RV: Solicitud de Verificación de Coordenadas EsIA DRPM-IF-037-2025. PLAZA COMERCIAL EL FUERTE DE SAN MIGUELITO. CLEAR MOUNTAIN, INC.

DRPM-IF-037-2025

Proyecto: "**Plaza Comercial El Fuerte de San Miguelito**"

Panamá, 11 de abril de 2025
DRPM-0356-2025

MAPA DE UBICACIÓN
LOCALIZACIÓN DEL PROYECTO
1:50,000

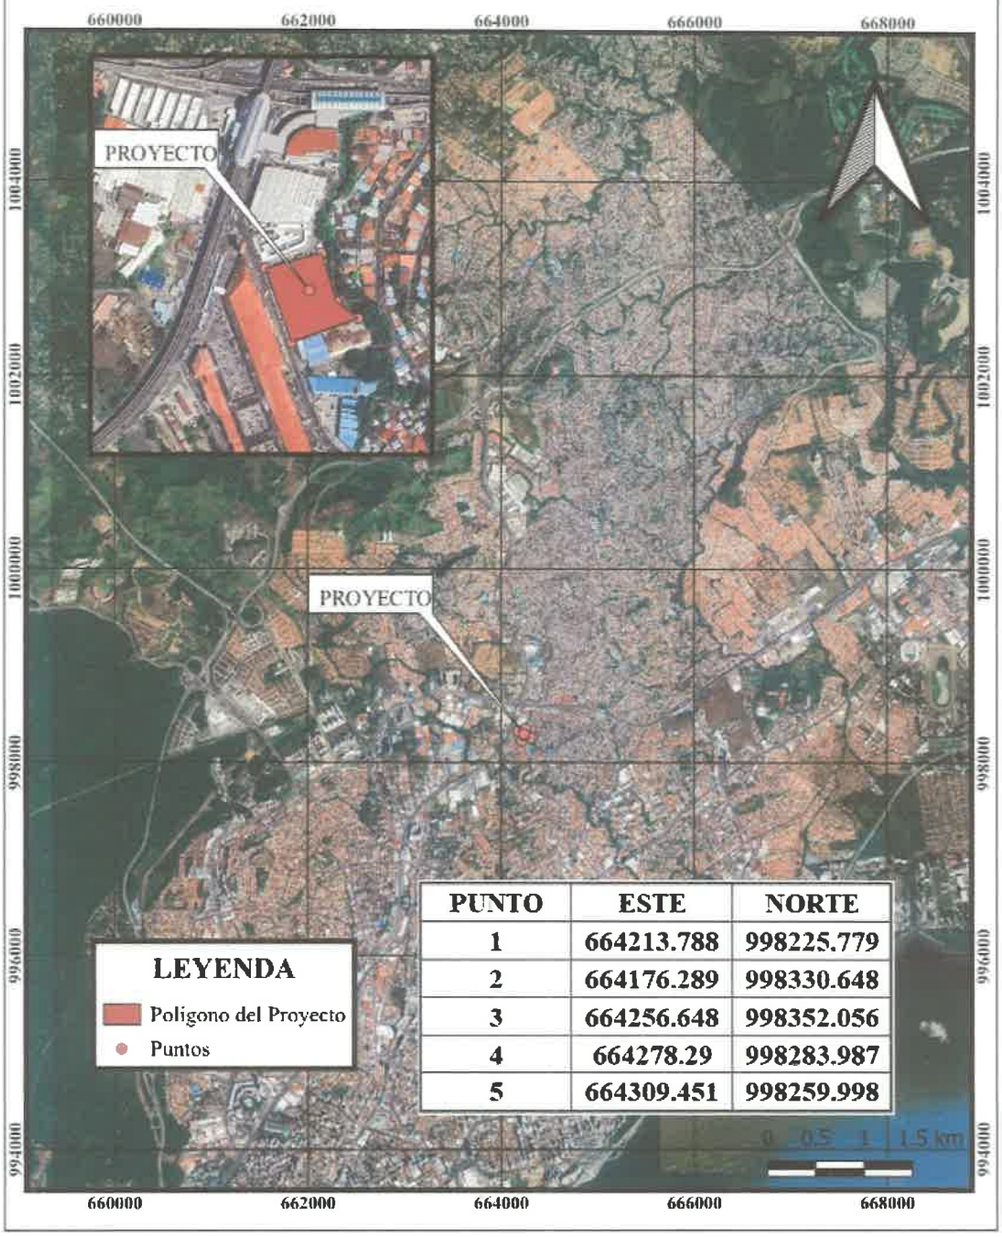
2.1.2 Nuevo mapa de Ubicación del proyecto en el que se proyecten las coordenadas correctas del polígono de desarrollo del proyecto.

R/ se adjunta en anexos mapa de ubicación del proyecto.

PUNTO	ESTE	NORTE
1	664213.788	998225.779
2	664176.289	998330.648
3	664256.648	998352.056
4	664278.29	998283.987
5	664309.451	998259.998

Distancias del Río

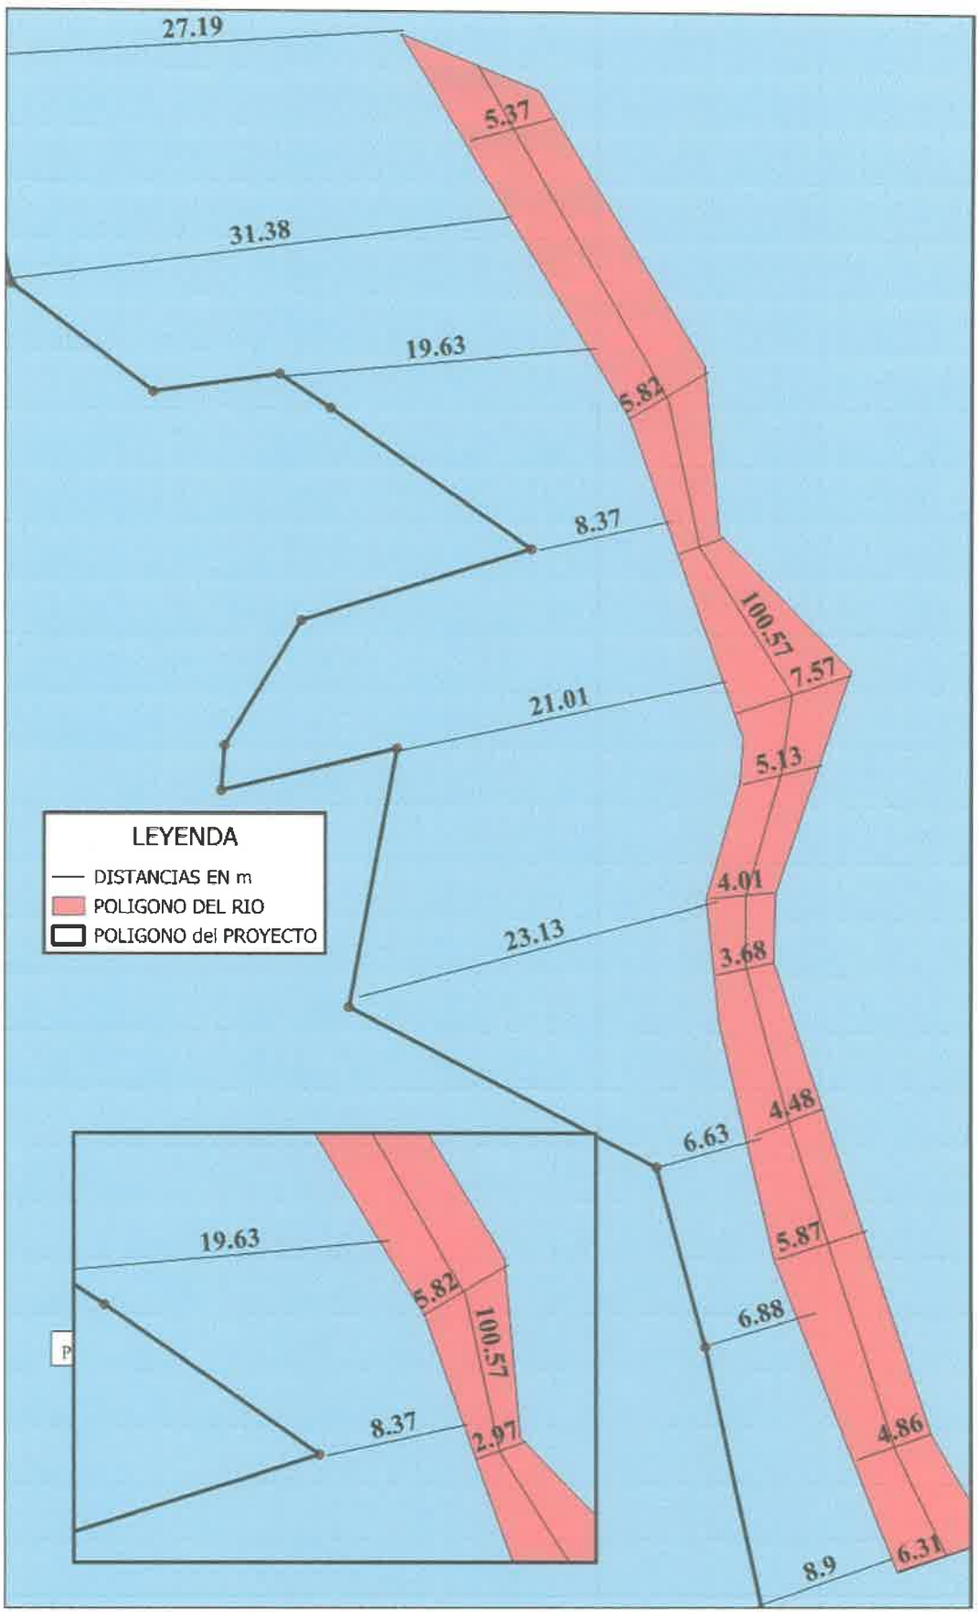
4.1 Indicar a que distancia del polígono de desarrollo del proyecto se ubica la sección de la quebrada Limón que guarda correspondencia con el mismo.

4.2 Indicar ancho del cauce de la quebrada Limón, en la sección que guarda correspondencia con el polígono de desarrollo del proyecto.

4.3 Indicar longitud del cauce de la quebrada Limón, en la sección que guarda correspondencia con el polígono de desarrollo del proyecto.

R/ la distancia de la quebrada al polígono del proyecto varia de 6m a 30m aproximadamente.

R/ La quebrada se encuentra canalizada y el ancho de su cause es de 3m a 7m aproximadamente.

R/ La longitud aproximada del cauce de la quebrada Limón en la sección que guarda correspondencia con el polígono de desarrollo es de 100.57m.

CORREGIMIENTO DE VICTORIANO LORENZO, DISTRITO DE SAN MIGUELITO, PROVINCIA DE PANAMÁ - PROYECTO "PLAZA COMERCIAL EL FUERTE DE SAN MIGUELITO"

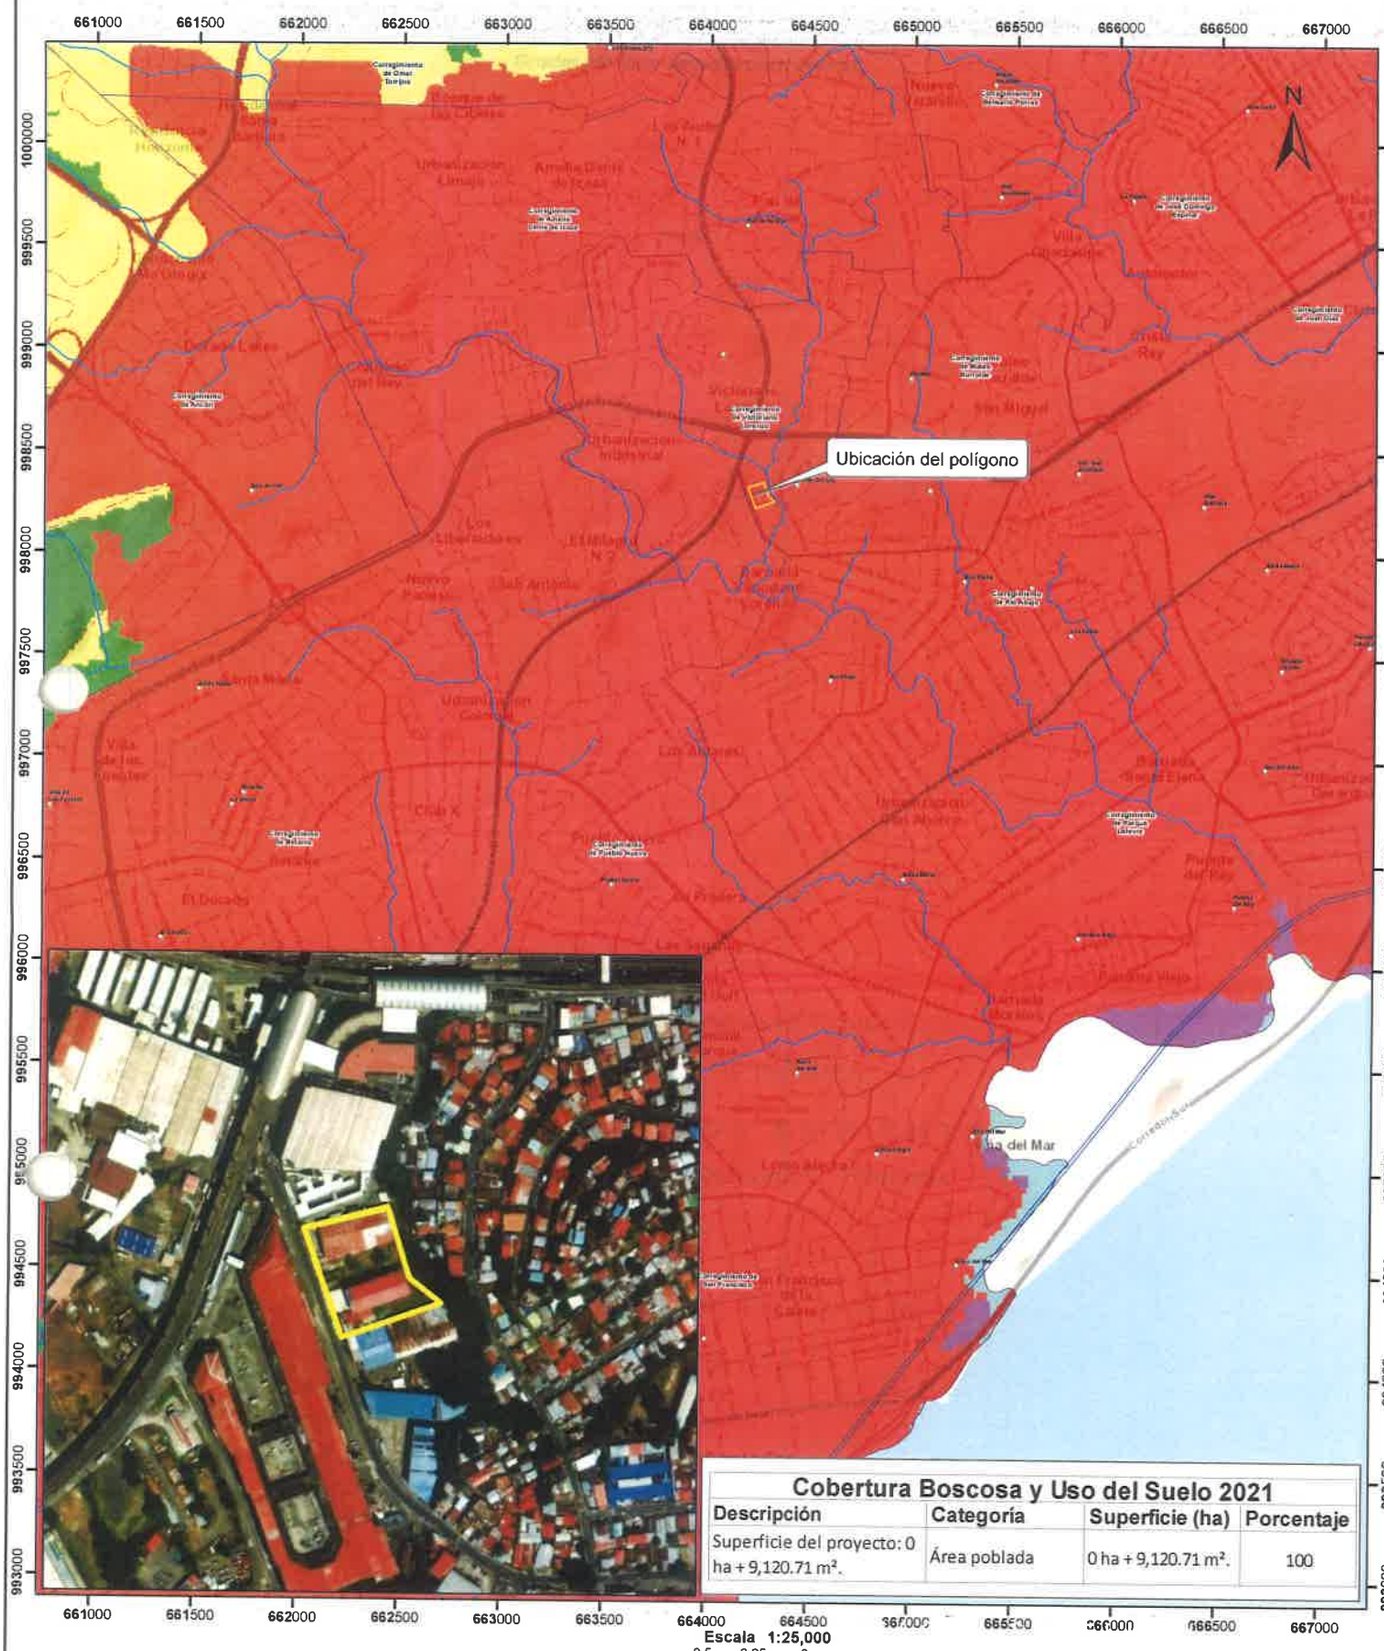
De acuerdo a la Cobertura Boscosa y Uso del Suelo, año 2021, el polígono se ubica en la categoría de "Área poblada (0ha+9,120.71 m².; 100%)", Capacidad Agrológica de los Suelos, se ubica en el tipo: IV – (100%), Arable, muy severas limitaciones en la selección de plantas, requiere un manejo muy cuidadoso o ambas cosas.
